<u>öffentlich</u> Verantwortlich: Fachdienst Bauverwaltung und öffentliche Flächen	MITTEILUNGSVORLAGE
---	--

Geschäftszeichen 2-60/602 Boe	Datum 20.12.2022	MV/2022/118
----------------------------------	---------------------	--------------------

Ausbau Tinsdaler Weg (Vorplanung) - Abwägung der Stellungnahme des ADFC Wedel

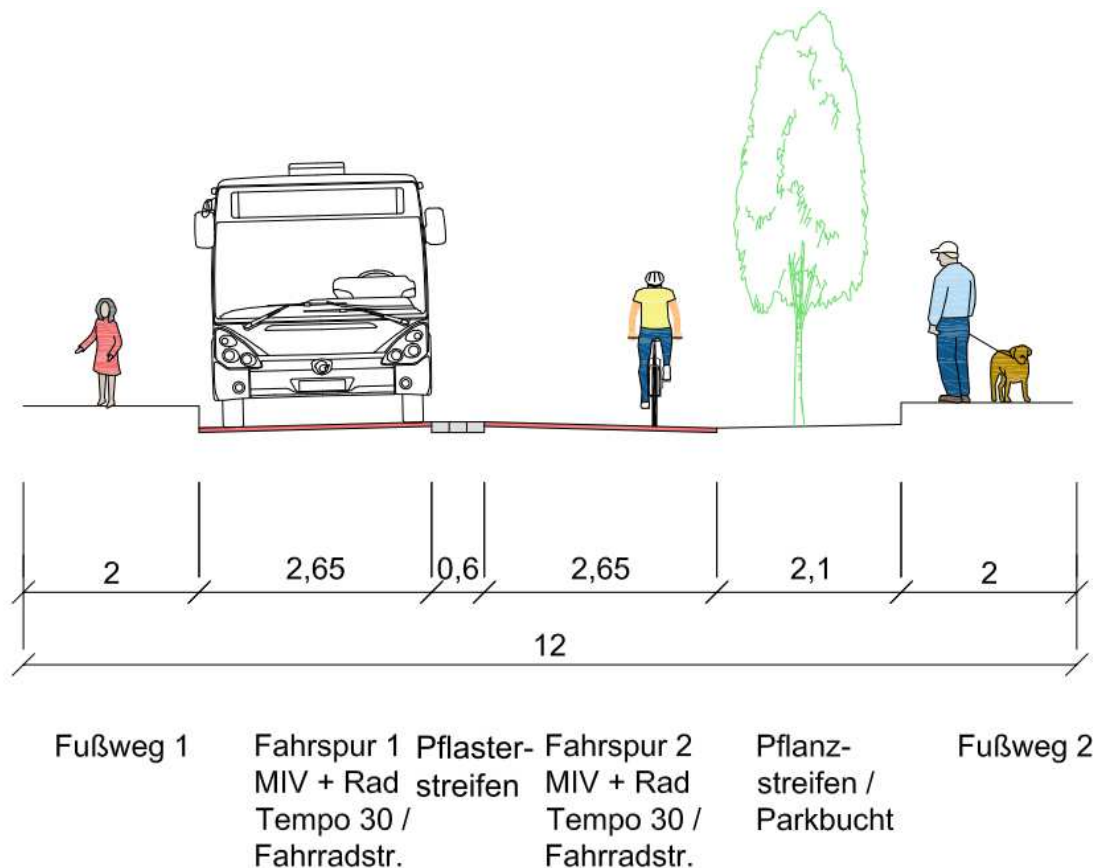
Es bleibt festzuhalten, dass keine der vorgestellten Varianten einen wirksamen Schutz für Radfahrende erzeugt. Vielmehr würde die bereitgestellte Infrastruktur Konflikte zwischen den unterschiedlichen Verkehrsteilnehmenden provozieren.

Wir möchten Ihnen für den Tinsdaler Weg daher noch eine weitere mögliche Bauweise vorstellen, inspiriert von unseren Nachbarn aus den Niederlanden. In den Niederlanden werden oft dort, wo kein ausreichender Platz für baulich getrennte Radwege zur Verfügung steht, gemeinsame Straßen für den Rad- und den motorisierten Verkehr gebaut. An dieser typischen Bauweise orientiert sich der folgende Entwurf:

Abmessungen:

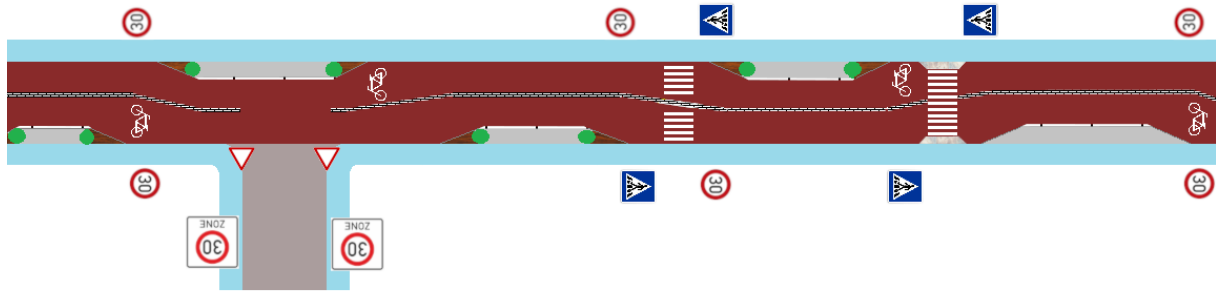
Der neue Variantenvorschlag des ADFC (inspiriert von den Niederlanden) stellt eine gemeinsam genutzte Straße für den Rad- und den motorisierten Verkehr (inkl. Bus, Lkw etc.) dar, in der der Gegenverkehr beibehalten wird. Es sollen beidseitig 2 m breite Gehwege auf Hochbord entstehen. Die Fahrbahn soll insgesamt 8 m breit sein, mit wechselseitig angelegten Parkstreifen und Grünflächen in 2,10 m Breite. Die verbleibende, durchgängige Mindestfahrbahnbreite beträgt 5,9 m. Diese wird unterteilt in 2,65 m breite Fahrspuren, die durch einen 0,6 m breiten Pflaster-/Rüttelstreifen getrennt werden.

Weitere Ausführungen zum neuen Variantenvorschlag des ADFC: Einrichtung Tempo 30 (keine Zone) oder Fahrradstraße mit "Kfz frei". Es wird eine rote Einfärbung bzw. farbliche Markierung der Fahrspuren für den Radverkehr gewünscht. Die wechselseitige Anlage von Parkbuchten und Grüninseln (Baumanpflanzungen) bzw. alle 100-150 Meter Verschwenk der Fahrbahn soll der Unterbrechung der geradlinigen Durchfahrt dienen, damit nicht durchgängig 50 km/h gefahren werden kann. Es wird die Anordnung von Speedbumps quer zur Fahrbahn als Geschwindigkeitsbegrenzung und zum besseren Queren der Fahrbahn für Fußgänger (auf einer Ebene) empfohlen. Des Weiteren sollen Fahrradpiktogramme auf die Fahrbahn.

- Fußwege: Jeweils 2 Meter Breite, Hochbord
- Parkstreifen (Längsparken) und Bäume/Grünfläche, Breite 2,10 Meter
- Fahrbahnbreite durchgängig mindestens 5,90 Meter, die einzelnen Fahrspuren sind ca. 2,65 m breit, in der Mitte befindet sich ein ca. 0,6 Meter breiter "Rüttelstreifen", entweder aufgepflastert oder wie auf der Autobahn zum Standstreifen aufgebracht, damit KfZ beim Überholen intuitiv auf die Gegenfahrbahn fahren und so den ausreichenden Abstand zum Radfahrenden einhalten.

- Es gilt Tempo 30 (keine Zone) oder eine Fahrradstraße mit "Kfz frei" wird eingerichtet.
- Die Straße muss nicht rot eingefärbt sein, es wäre aber wünschenswert, dass zukünftig in dem geplanten Wedeler Radverkehrsnetz die Fahrspuren des Radverkehrs farblich markiert sind, um den Netzcharakter zu verdeutlichen.

- Parken ist vorgesehen in den dafür eingerichteten Parkbuchten für Längsparken. Diese sind wechselseitig angeordnet. Durch Baumanpflanzungen fallen einige Stellplätze weg, dafür aber geordnet und keine wilde Parkerei mehr.

- Die Fahrbahn wird alle 100-150 Meter verschwenkt, so dass der Eindruck einer durchgängigen Hauptstraße für Tempo 50 verwischt wird. Zusätzlich Anordnung von Speedbumps an Querungen, die den Längsverkehr in der Geschwindigkeit begrenzen und für zu Fuß gehende ein Queren der Fahrbahn auf der gleichen Ebene ermöglicht.

- Die Fahrradpiktogramme verdeutlichen zusätzlich visuell für alle Verkehrsteilnehmende, dass dies auch der Platz für Radfahrende ist.
- Dieses Konzept existiert bereits mit sehr erfolgreicher Umsetzung, z.B. in Amsterdam, Rotterdam, Utrecht, Arnheim, Nijmegen und vielen anderen Städten in den Niederlanden.

Dieser Vorschlag entspricht grundsätzlich der Ausbauvariante „Ausbau ähnlich Bestand“. Hierbei ist jedoch keine Verbesserung für Radfahrende gegeben, da die Fahrbahn gemeinsam mit dem motorisierten Verkehr (Bus, Lkw) genutzt werden muss. Ein Überholen langsam fahrender Verkehrsteilnehmer über den Mittel-/ Rüttelstreifen ist für Rettungsfahrzeuge (Krankentransporte etc.), aber auch Radfahrende sehr ungünstig und ggf. gefährlich. Es muss dabei sowohl eine „Barriere“ überfahren als auch in den Gegenverkehr gefahren werden. Die Anlage von 2 m breiten Gehwegen ist bei begrenzt verfügbarem Straßenraum möglich. Die Anlage von 2,65 m breiten Fahrspuren wäre nur in Anliegerstraßen mit reduzierter Geschwindigkeit (30 km/h) zulässig. Bei Schwerlastverkehr (Bus, Lkw) sollte die lichte Breite der Fahrspur mind. 3 m betragen.

Die Einrichtung einer Fahrradstraße oder Tempo 30 ist nur möglich, wenn der Tinsdaler Weg aus dem Vorbehaltsnetz der Stadt Wedel genommen wird (Ratsbeschluss erforderlich).

Eine farbliche Markierung von Radspuren/Radwegen ist für Wedel bisher nicht beschlossen worden. Grundsätzlich sinnvoll ist das bei Anlagen, die auch von Radfahrenden genutzt werden müssen (Benutzungspflicht, durch angeordnete VZ).

Die Anlage von Speedbumps ist für Rettungsfahrzeuge (Krankentransporte etc.), aber auch für Radfahrende sehr ungünstig und ggf. gefährlich. Diese Barrieren können i. d. R. nur im Schrittempo (< 5 km/h) überfahren werden.

Die Anlage von Übergängen für Fußgänger bei den Speedbumps ist schwierig. Grundsätzlich hat der fließende Verkehr Vorrang. Die Anlage von Fußgängerüberwegen ist bei Tempo 30 nicht zulässig. Das Aufbringen von Radpiktogrammen auf die Fahrbahn wäre möglich, berechtigt Radfahrende aber nicht zur Nutzung der gesamten Fahrspurbreite (Rechtsfahrgebot).

Fazit: Der neue Variantenvorschlag des ADFC steht der bisherigen Beschlusslage des PLA und UBFA entgegen. Wedel liegt in Deutschland und nicht in den Niederlanden! Es sind die geltenden Vorschriften (u. a. StVO, RSt, ERA etc.) zu beachten.
